**Bauleitplanung der Stadt Oldenburg;
Bebauungsplan Nr. 855A „Alte Fleiwa“
Ihre E-Mail vom 20.02.2024**

FD 400**Bebauungsplan: Entwurf B-Plan 855 A Industriestraße/Alte Fleiwa**

Entwurf Bebauungsplan 855 A (Industriestraße/Alte Fleiwa) - 3. Ämterbeteiligung**Hier: Stellungnahme Team Klimaanpassung**

1 Lageplan AW Maßstab 1:2.500

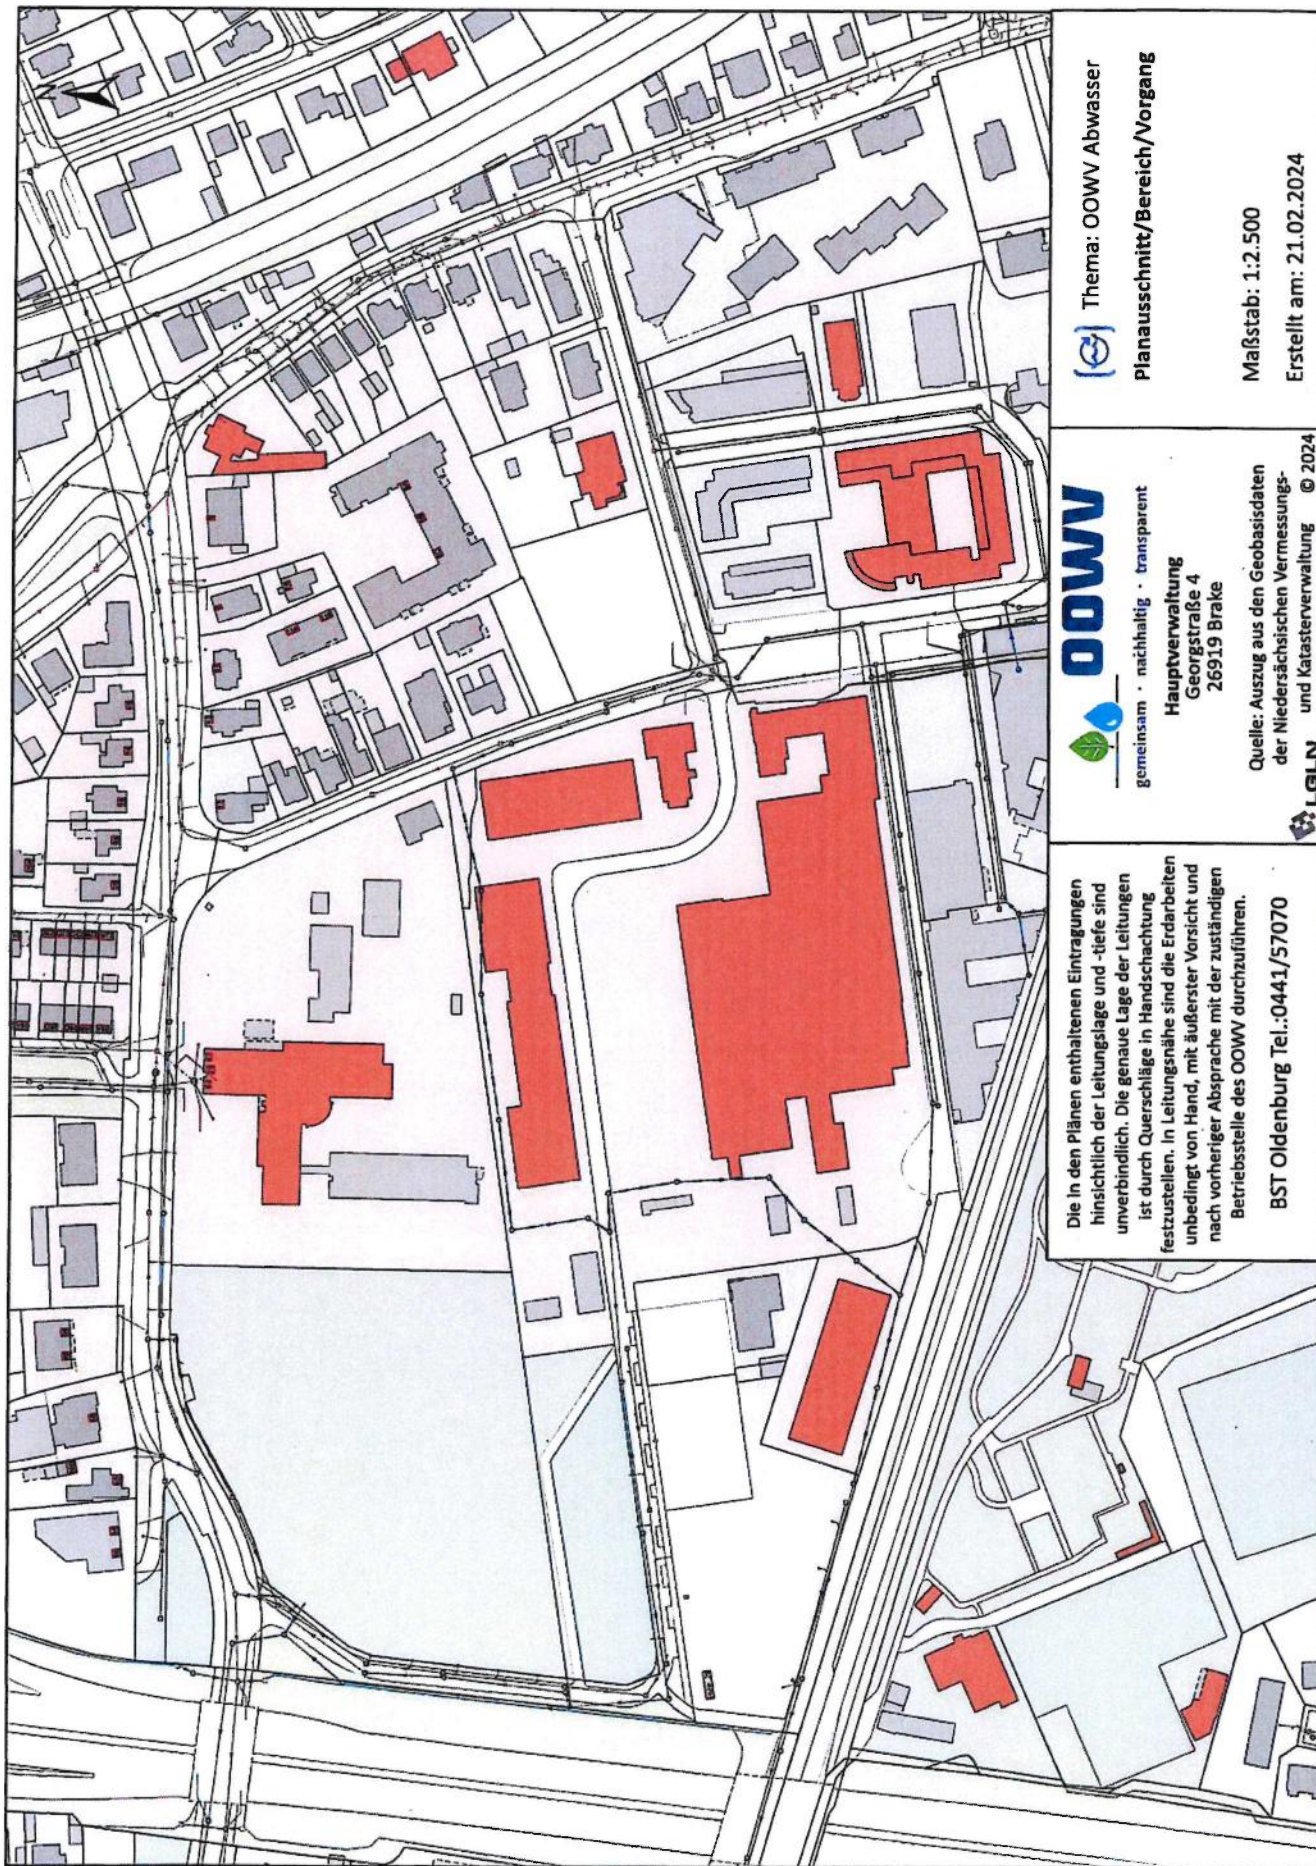
Jede Verbindung zu einem Privatgrundstück muss durch einen privaten Übergabeschacht auf dem jeweiligen Grundstück erfolgen. Auf dem Grundstück sind die Abwasserarten zu trennen.

Besonders zu beachten sind hierbei die Festlegung der **Rückstauenebene auf 0,25 m über GOK Straße** bzw. mindestens 3,75 mNN und eine Begrenzung der Einleitung von Oberflächenwasser auf eine Abflussspende von 1,5 l/(s*ha).

Leitungsstrassen müssen in einer Breite von 5,0 m von Bepflanzung freigehalten werden. Schächte und sonstige Bauwerke benötigen Zufahrtsmöglichkeiten in einer Breite von mindestens 3,50 m der Belastungsklasse SLW 60.

Anlage 1: Auszug aus der CATCH-Handlungskarte:

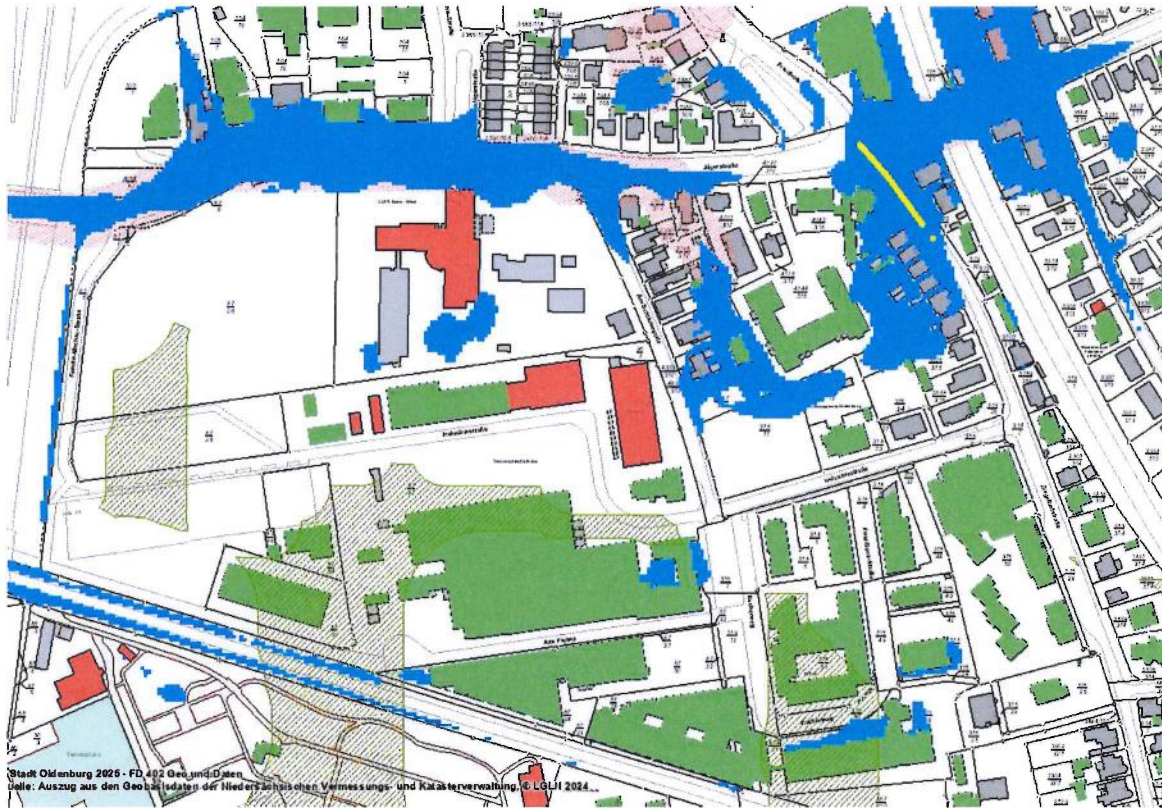
Die CATCH-Handlungskarte stellt für den Bereich unterschiedlichste Maßnahmen-Erfordernisse für die Klimaanpassung dar (siehe Anlage 1). Bei Neubauten sollte an wenigen Stellen auf objektbezogene Schutzmaßnahmen (insbesondere in Bezug auf das Eindringen von Oberflächenwasser) geachtet werden. Diese sollten mit dem OOWV frühzeitig abgestimmt werden. Die Überflutungsgefährdung durch Starkregenereignisse ist im Geltungsbereich des B-Planes jedoch als eher mittel bis gering einzustufen (vgl. Anlage 2 und 3). Die BKG-Hinweiskarte Starkregengefahren sowie die Starkregengefahrenkarte des OOWV unterscheiden sich geringfügig im Hinblick auf die potenziell von Überflutungen betroffenen Bereiche. Maßnahmen zur Rückhaltung von Niederschlagswasser sind jedoch in jedem Fall vorzusehen.

Anlage 2: Auszug aus der Starkregengefahrenkarte (OOWV):

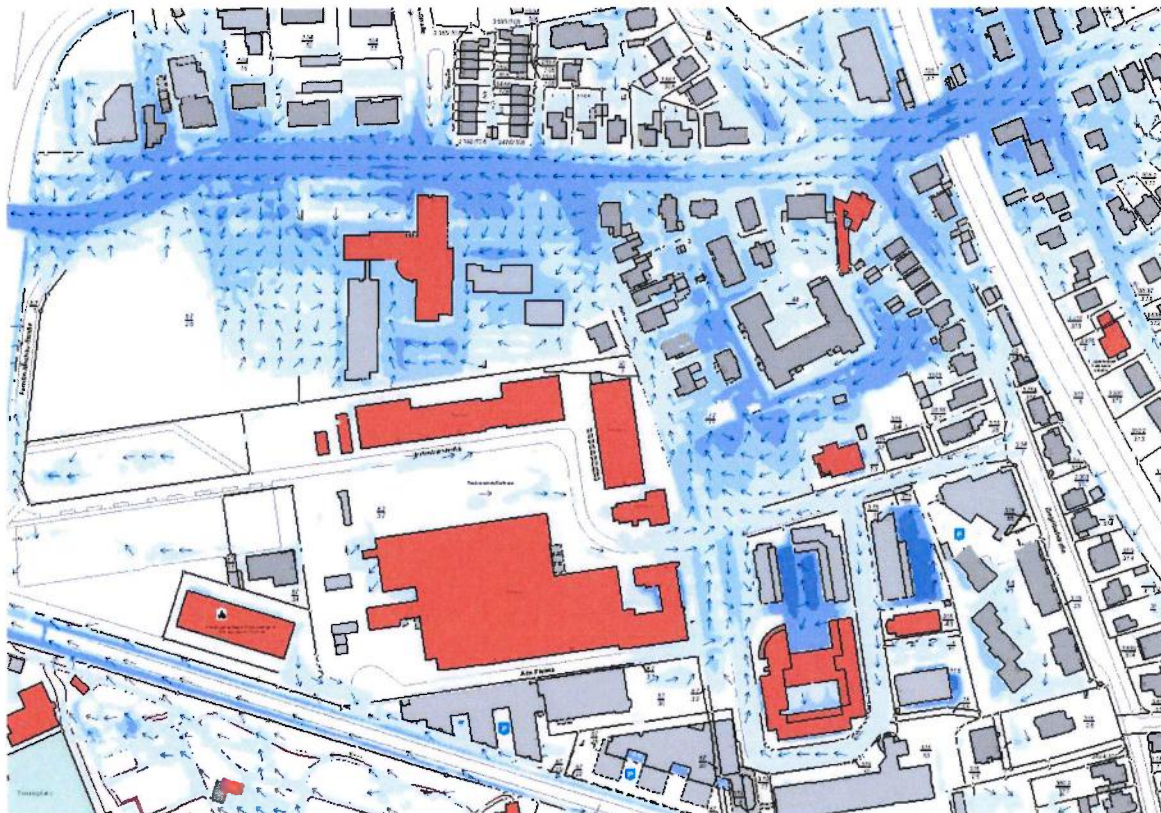
Es wird darauf hingewiesen, dass es durch den Einfluss von außergewöhnlichen Starkregenereignissen zu Überschwemmungen im Bereich der Verkehrsflächen und deren Nebenanlagen kommen kann. Hierzu gibt auch die Starkregengefahrenkarte der Stadt Oldenburg Hinweise. Durch eine entsprechende Festlegung von Gebäudebezugsebenen (Festlegung von OK Fußbodenhöhen) kann das Überflutungsrisiko für Gebäude entscheidend reduziert werden. Dies kann in der weiteren Planung Auswirkungen auf die maximalen Gebäudehöhen haben.
